WZP.271.1.71.2024.JM

dot. postępowania o udzielenie zamówienia prowadzonego w trybie podstawowym, na podstawie art. 275 pkt. 2 ustawy Ustawy Prawo zamówień publicznych z dnia 11 września 2019 r. (tj. Dz. U. z 2023 r., poz. 1605 ze zm.) pod nazwą: **Zakup i montaż zasilacza awaryjnego (UPS)** Zamawiający Gmina-Miasto Płock na podstawie art. 284 ust. 1 pkt 6 Pzp przekazuje odpowiedzi na zapytania nr 1 i 2, które wpłynęły w dniu 08.07.2024r., jednocześnie na podstawie art. 286 ust. 1 dokonuje zmian treści swz.

Projekt pn. „Wzmocnienie bezpieczeństwa wymiany informacji i zapewnienia ciągłości działania systemów IT w Gminie - Miasto Płock” współfinansowany środków Unii Europejskiej w ramach programu Fundusze Europejskie na Rozwój Cyfrowy 2021-2027, projektu grantowego „Cyberbezpieczny Samorząd”.

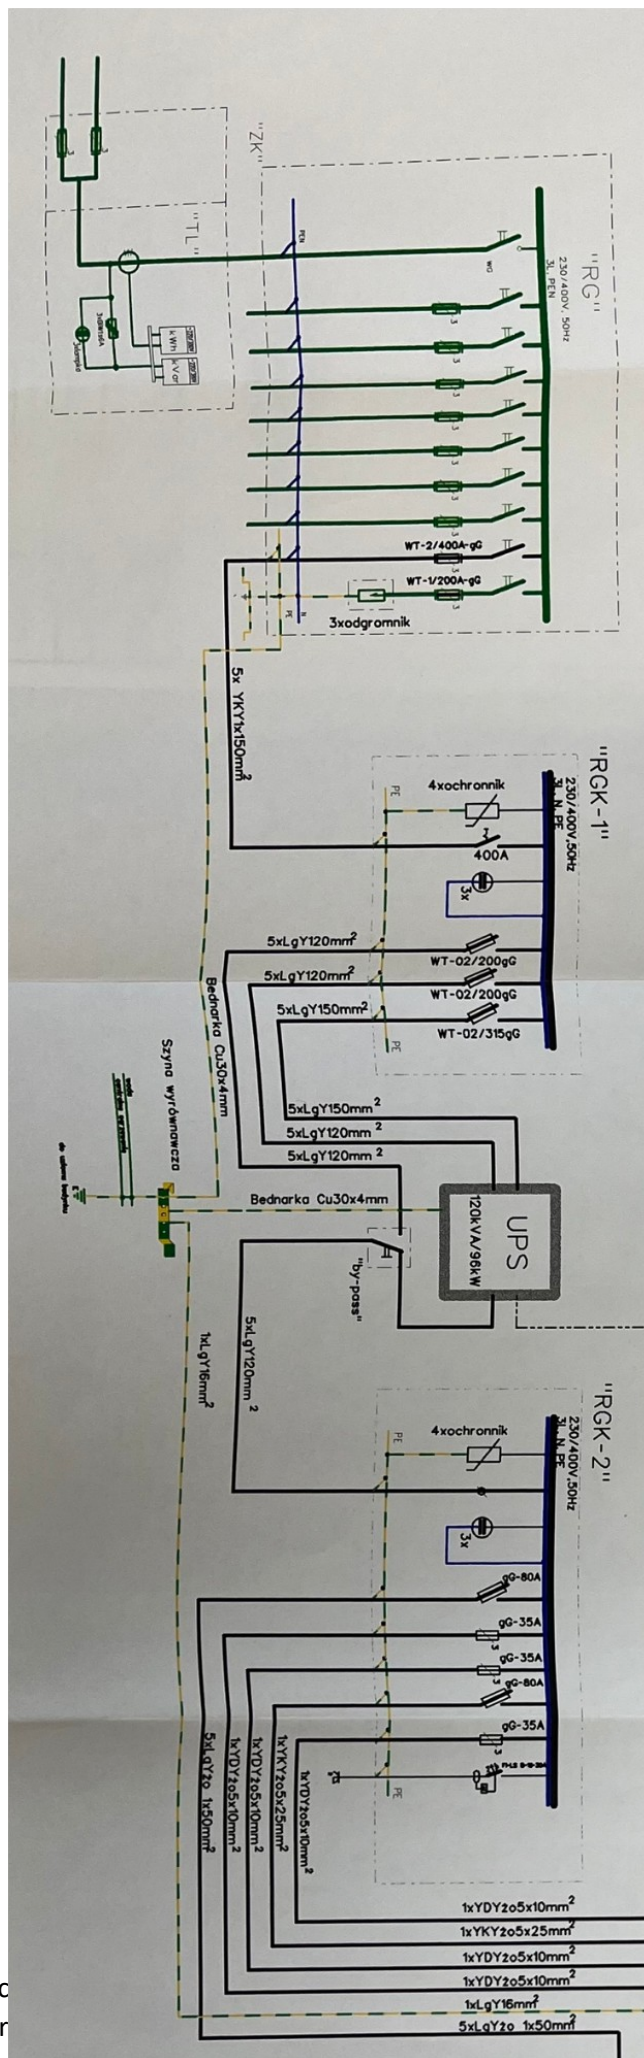
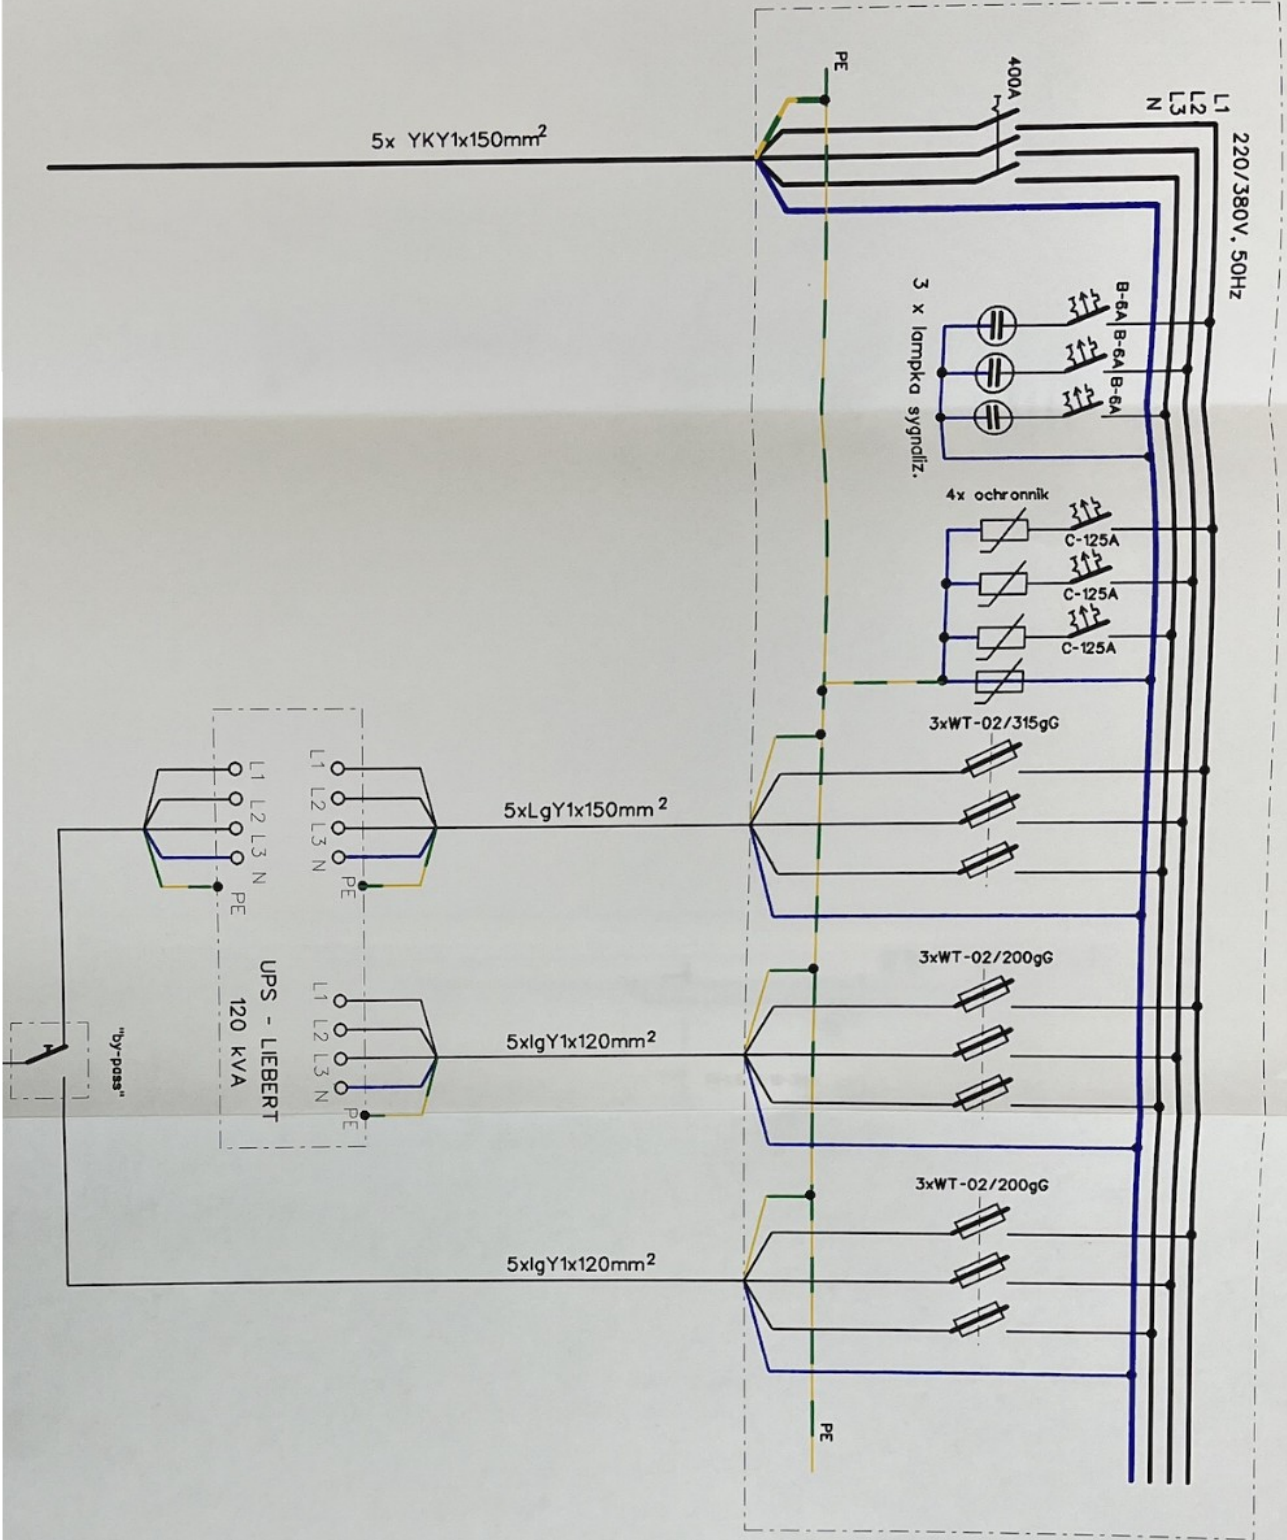
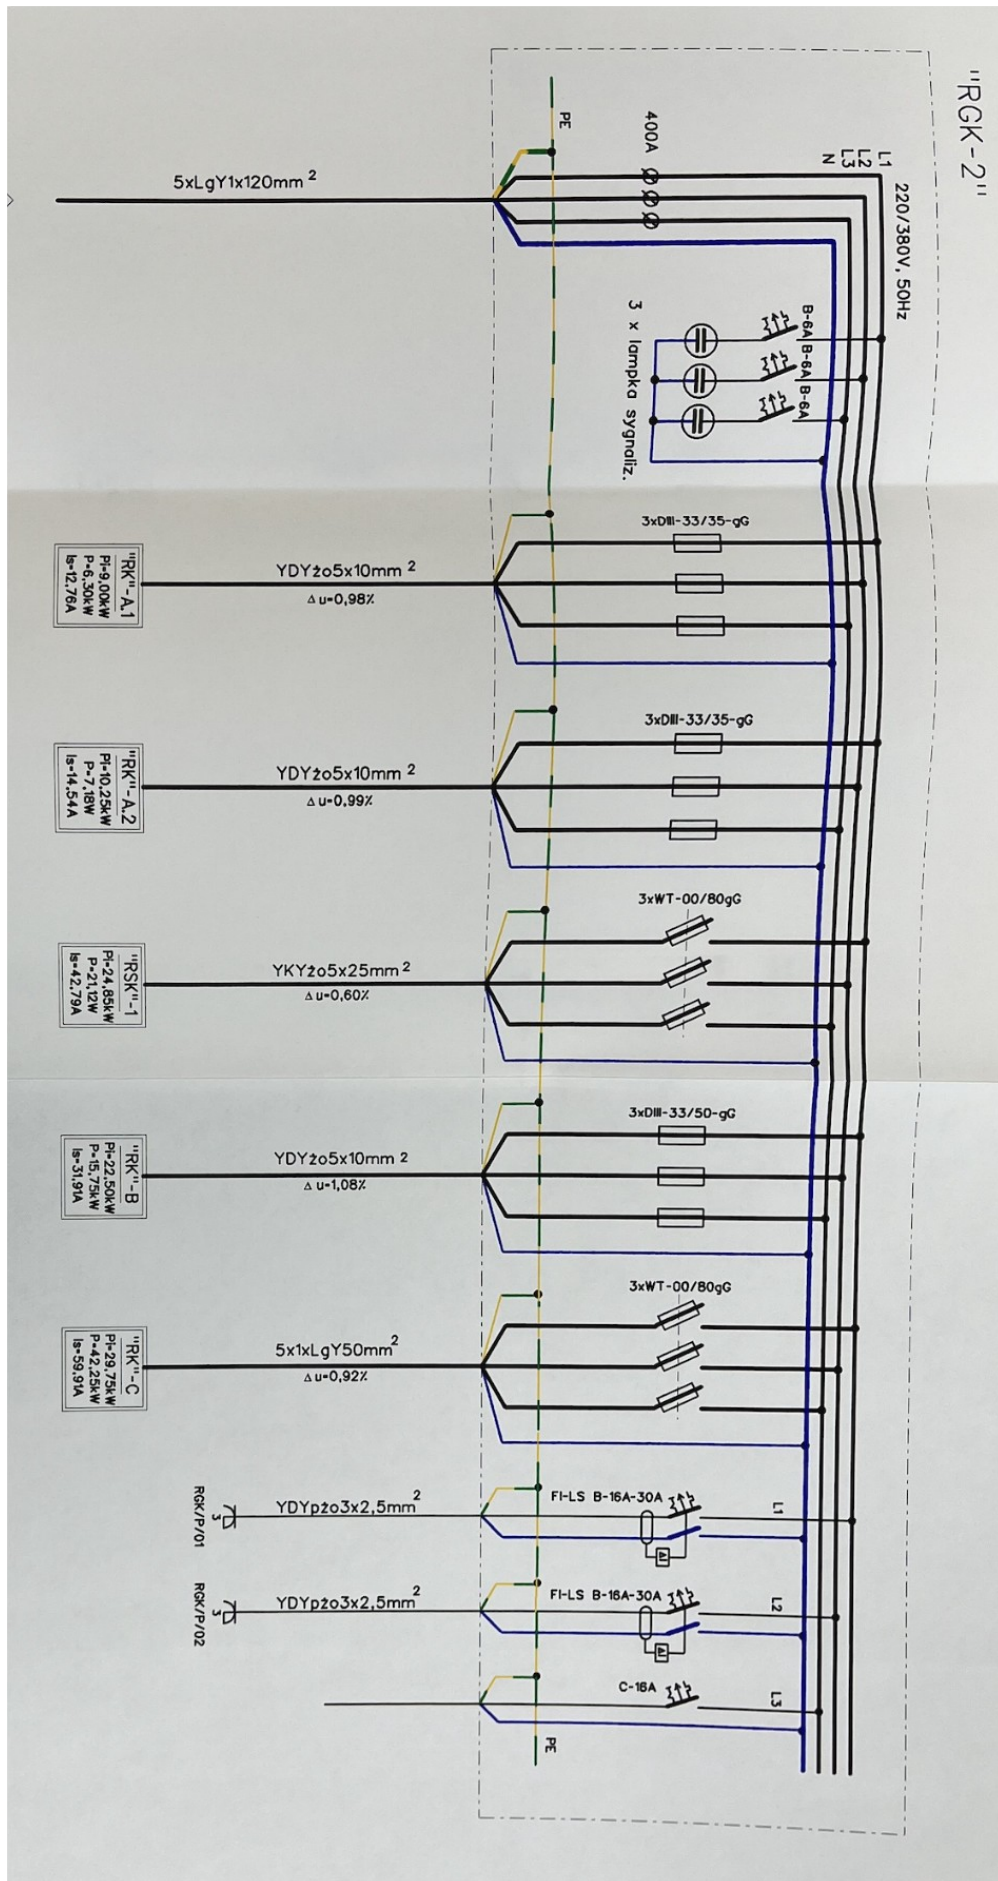
4) prosimy o udostępnienie schematu elektrycznego instalacji obiektu dotyczącego włączenia zasilacza UPS w system zasilania obiektu.

OPD.
